CONTESTACIÓN REQUERIMIENTO EXPDTE 2024/403700/003-011/00001

EXPEDIENTE: SOLICITUD DE LICENCIA URBANÍSTICA MUNICIPAL. PROYECTO PARA ESTACIÓN DE RECARGA ULTRA RÁPIDA DE VEHÍCULOS ELÉCTRICOS. INFORME DE REFERENCIA: 24-4037T0094-A
SITUACIÓN: C/ PLATA. POLIGONO IND. CHIRIVEL
REFERENCIA CATASTRAL 3615801WG6631N0001QI
INTERESADO: GRUPO EASYCHARGER, S.A.
D. Roberto Vaquero Trigo, con DNI 71.151.455-N, como representante de la entidad Grupo Easycharger S.A., con NIF A-34277434 y domicilio social en C/ Obispo Nicolás Castellanos, 1, 34001 Palencia,
EXPONE:
Que la entidad Grupo Easycharger, S.A. se encuentra tramitando ante esta Ayuntamiento, LICENCIA DE OBRA, en el

1.1 Referente al informe de referencia 24-4037T0094

PROYECTO:
ANEXO 01 - ADECUACIÓN Y EQUIPAMIENTO DE ÁREA DE ACTUACIÓN DE ESTACIÓN DE RECARGA ULTRA RÁPIDA DE V.E.
CALLE PLATA S/N. CHIRIVEL. 04825. ALMERÍA.

Nº Plano: URC02.02.1

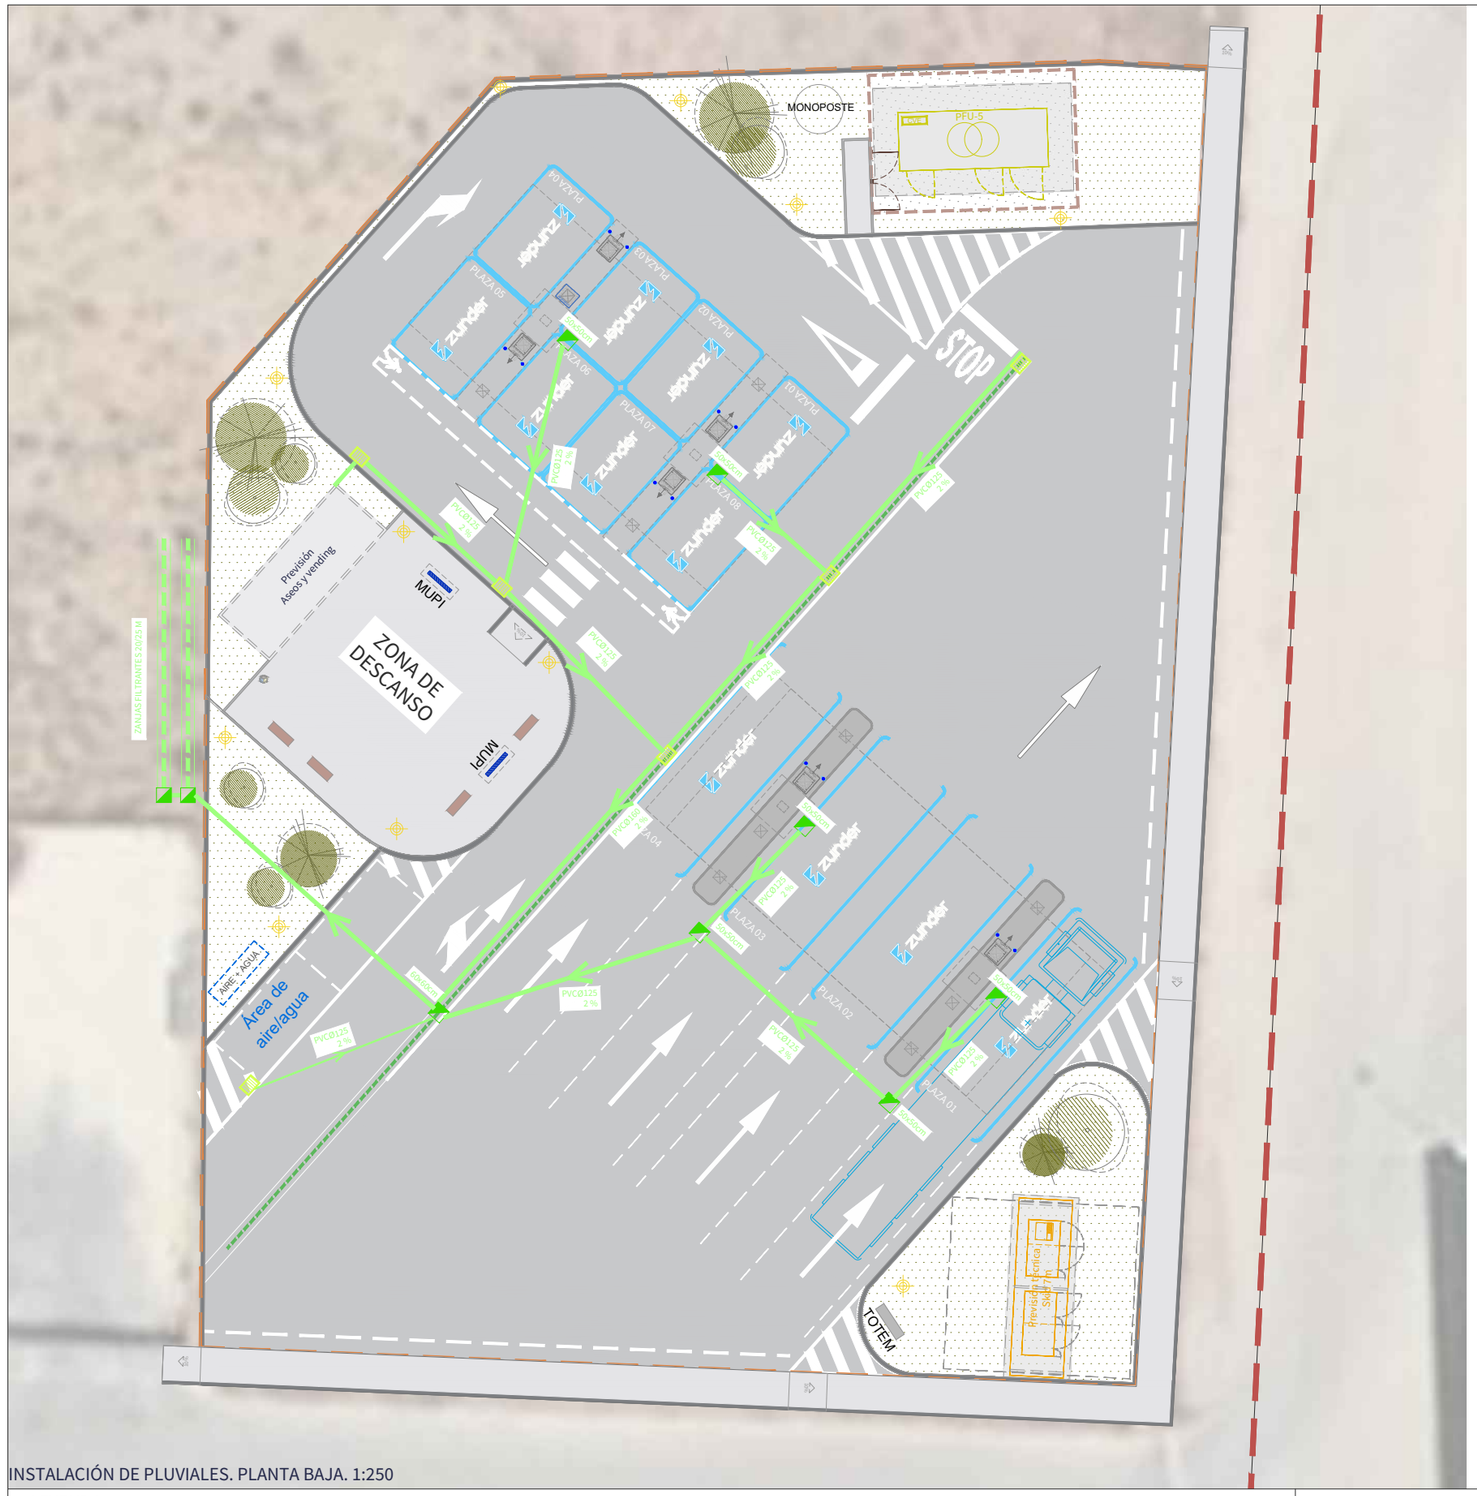
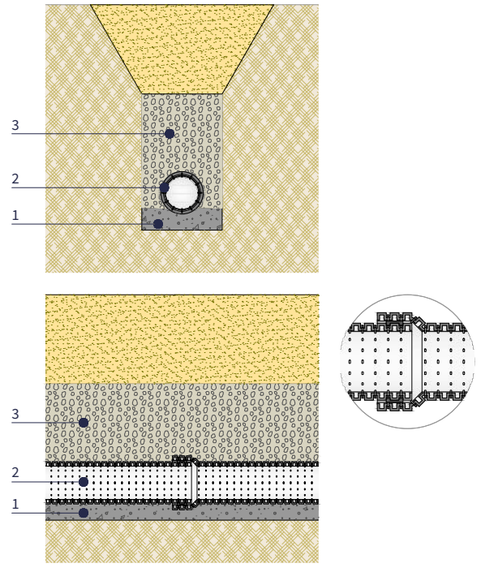
a): En el proyecto presentado se plantea la ejecución de una red de recogida de pluviales que será dirigida a red de saneamiento. Se aclara que la red de pluviales se conectará según ese proyecto *«...a colectores enterrados que discurren dentro del límite de propiedad y que a su vez ya está conectada a la red municipal de saneamiento»*. En el oportuno plano de esa red se dirigen las aguas hasta una «arqueta derivación pluviales». En el PDSU, en las «Condiciones generales de edificación y urbanización» de la Ordenanza de suelo urbano, se indica que ***«el sistema de evacuación de aguas residuales y pluviales será separativo y mientras no exista una red específica de aguas pluviales, estas deberán conducirse desde el interior de cada inmueble, por debajo de la acera, hasta la cuneta»***. En relación con esta cuestión, debe justificarse que existe una red específica de recogida de pluviales en aquella zona a la que se conectarán las aguas recogidas en la estación de recarga. En caso contrario las aguas pluviales deberán dirigirse bien por superficie o bien recogida en canalizaciones enterradas hasta línea de fachada de parcela para evacuar en la calle.

1. *"Debe justificarse que existe una red específica de recogida de pluviales en aquella zona a la que se conectarán las aguas recogidas en la estación de recarga. En caso contrario las aguas pluviales deberán dirigirse bien por superficie o bien recogida en canalizaciones enterradas hasta línea de fachada de parcela para evacuar en la calle"*

Se plantea un nuevo sistema de evacuación de aguas pluviales mediante zanjas filtrantes dentro de la propia parcela, ya que dentro de la estación se busca la mayor comodidad del usuario y por ello se evita que la evacuación de pluviales sea por superficie, dirigiendo el agua a imbornales para su evacuación inmediata mediante la canalización subterránea, por lo que cara a la ejecución del proyecto es irrealizable que si la canalización va por subterráneo ésta pueda desembocar a la calle.

Es por ello, que se justifica este apartado, si bien no existe una separación de aguas residuales y pluviales, el proyecto de recarga de vehículos eléctricos establece una separación de aguas, siendo la de pluviales dirigida al terreno natural donde será filtrada de manera subterránea.

INSTALACIÓN DE PLUVIALES. PLANTA BAJA. 1:250

ZANJA FILTRANTE
Escala: 1:20

Nº Plano: URC01.09

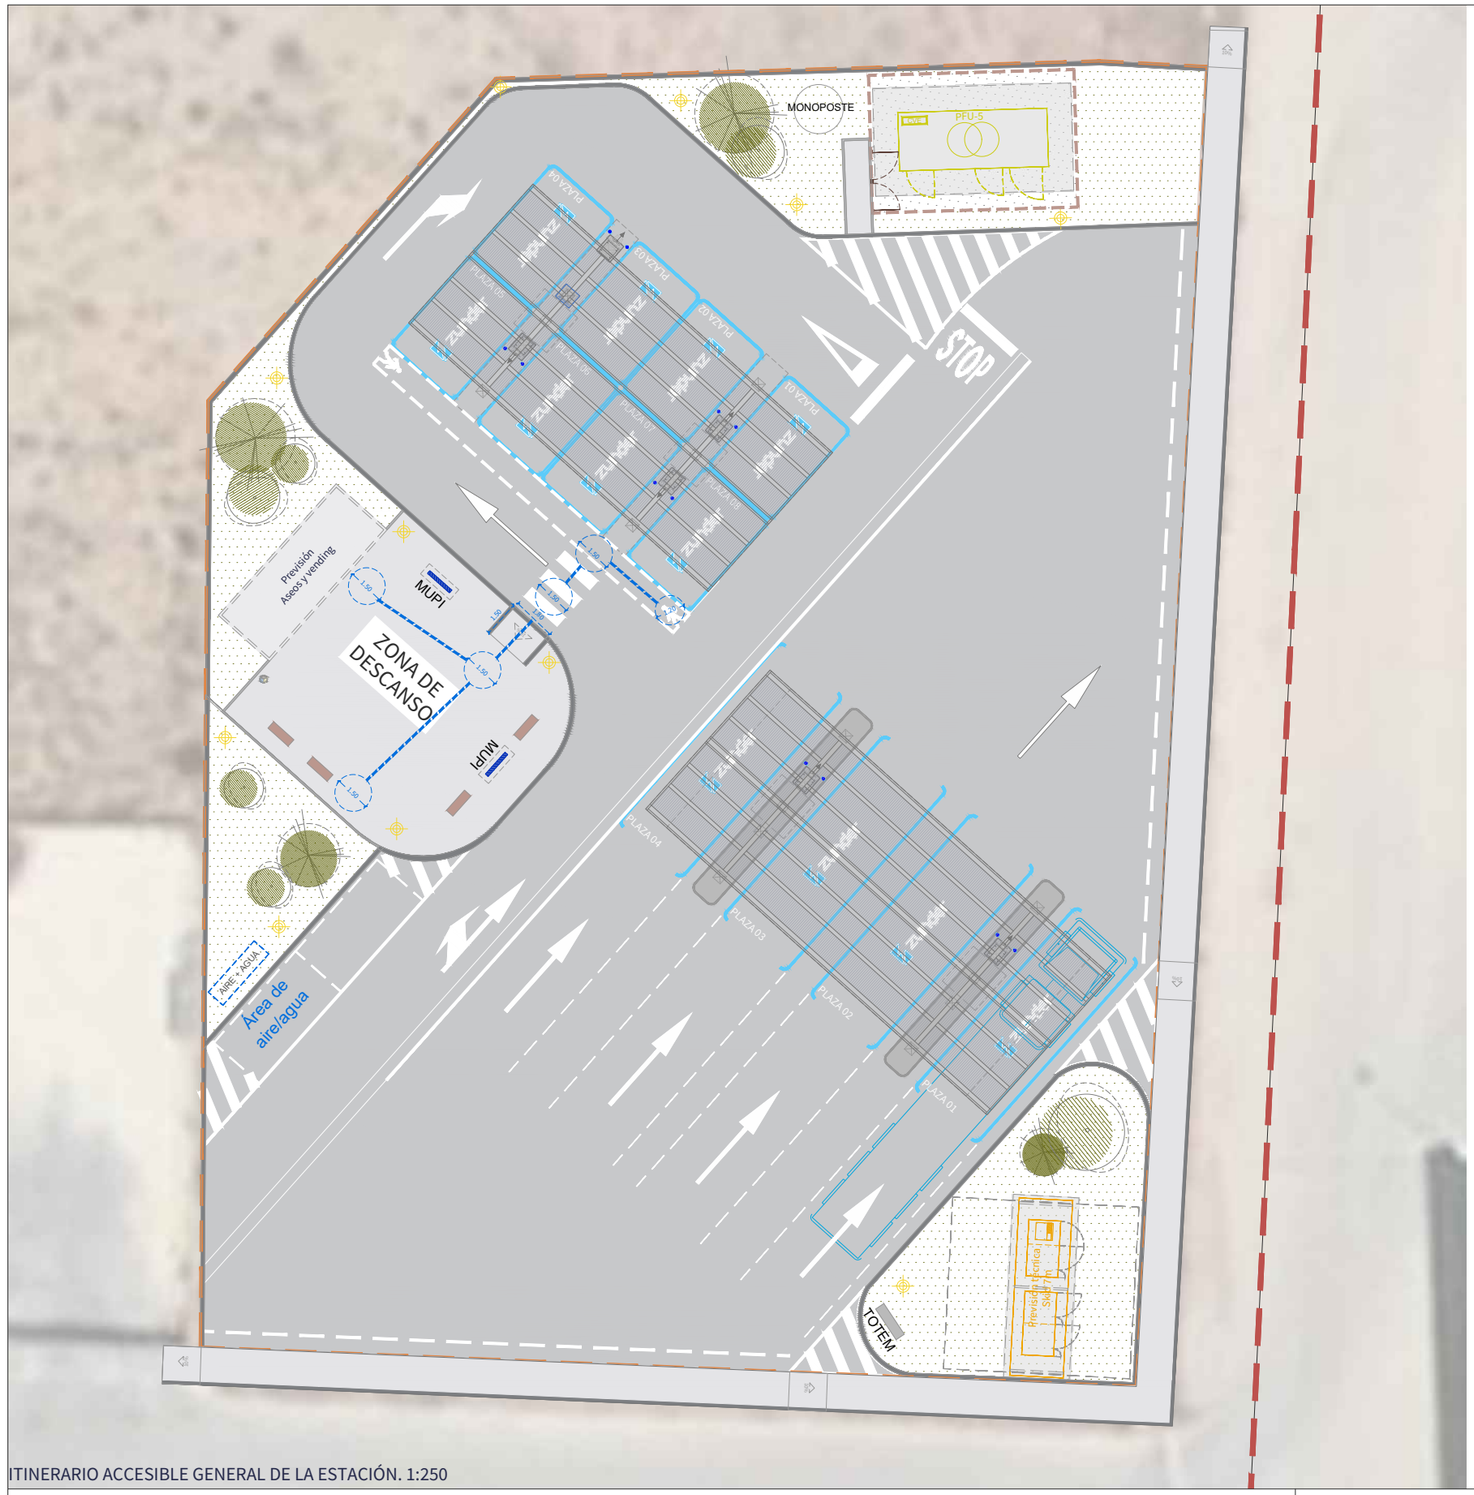
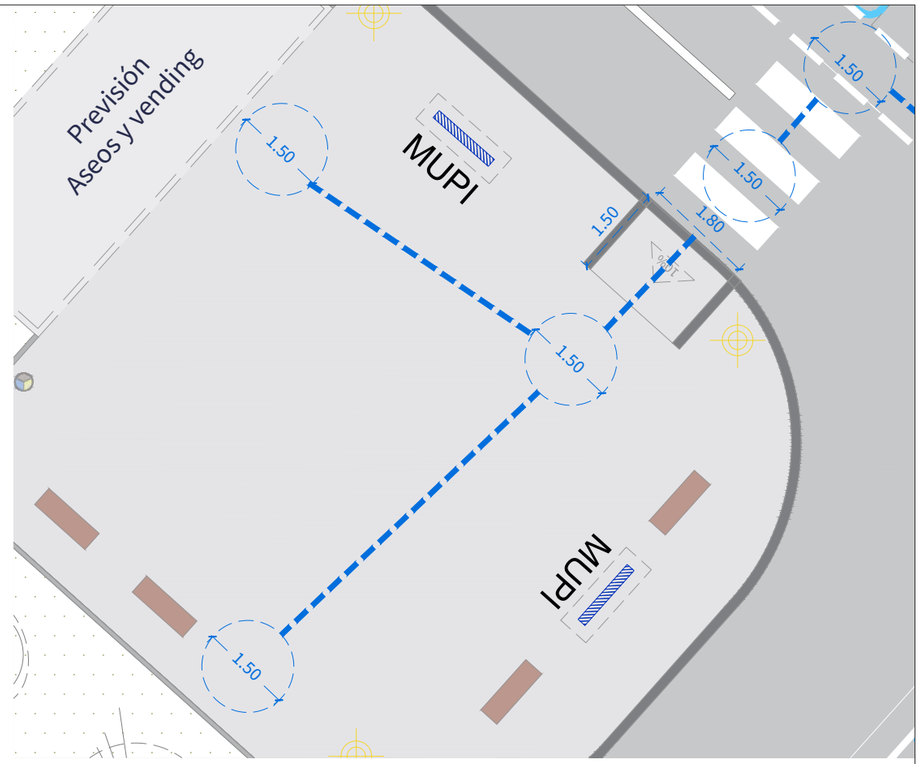
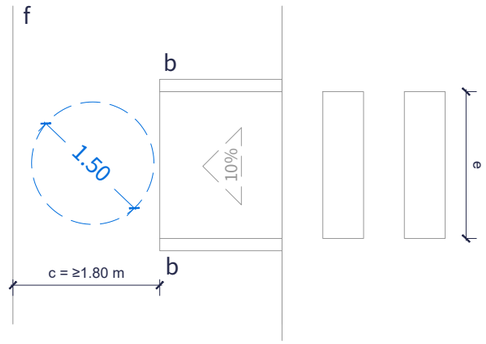
• Se debe justificar el cumplimiento del Decreto 293/2009, de 7 de julio, y de la Orden TMA/851/2021, de 23 de julio, especialmente en los cruces entre los itinerarios peatonales accesibles y los itinerarios vehiculares, así como en el

itinerario accesible entre los puntos de recarga eléctrica y el aseo accesible, sin omitir el mobiliario urbano (bancos, etc.)

2. *"Se debe justificar el cumplimiento del Decreto 293/2009, de 7 de julio, y de la Orden TMA/851/2021, de 23 de julio, especialmente en los cruces entre los itinerarios peatonales accesibles y los itinerarios vehiculares, así como en el itinerario accesible entre los puntos de recarga eléctrica y el aseo accesible, sin omitir el mobiliario urbano (bancos, etc.).*

Dentro del anexo 01 *"Adecuación y equipamiento de actuación del proyecto de estación de recarga ultrarrápida de V.E."*. En el apartado 1.7.1.3. Accesibilidad en el área de actuación, que se expone a continuación, se justifica el cumplimiento de la Orden TMA/851/2021, de 23 de julio por lo que por también da cumplimiento al Decreto 293/2009, de 7 de julio.

Se proyectan itinerarios peatonales accesibles que garantizan el uso y la circulación de forma segura, cómoda, autónoma y continua de todas las personas. Tenemos varios itinerarios peatonales, garantizando que uno de ellos siempre será accesible no resultando en ningún caso discriminatorio. *(Art. 5 de la Orden TMA/851/2021).*

En todo desarrollo del itinerario peatonal accesible la anchura libre de paso es mayor de 1.80 m y tiene una altura libre de paso mayor a 2.20m garantizando el giro, cruce y cambio de dirección de las personas, ya que se encuentra todo a nivel de la calzada justo con el paso de peatones. No se proyectan escalones en el recorrido. Dispone de una correcta comunicación y señalización.

Tenemos casos en el que itinerario peatonal accesible y el itinerario vehicular están en distintos niveles. Para salvar el desnivel entre la acera y la calzada se ejecuta un vado peatonal con una rampa accesible a un agua con una pendiente del 10% para un tramo de 1.5m(10% para tramos de hasta 2,00 m según apartado 6 del art. 20) y con una anchura de paso libre de 1.80m (mínimo 1.80m según apartado dos del art. 20). Se garantizará la inexistencia de aristas vivas en cualquiera de los elementos que conforman el vado peatonal. El encuentro entre el plano principal del vado peatonal y la calzada está con un resalte inferior a 4 mm. La calzada en la zona de encuentro con el vado tiene un contrapendiente máximo del 2%. El pavimento

Se proyecta un paso de peatones sobre la calzada, compartiendo peatones y vehículos puntos de cruce entre itinerarios peatonales y vehiculares. Está ubicado próximo a la intersección viaria minimizando los desplazamientos y mejorando la visibilidad. Tienen un ancho de paso de 1.80m (no inferior al del vado peatonal). El trazado es perpendicular a la acera, priorizando la seguridad de estos. En proyecto se prevé señalización vertical y horizontal. *(Art. 21 de la Orden TMA/851/2021).*
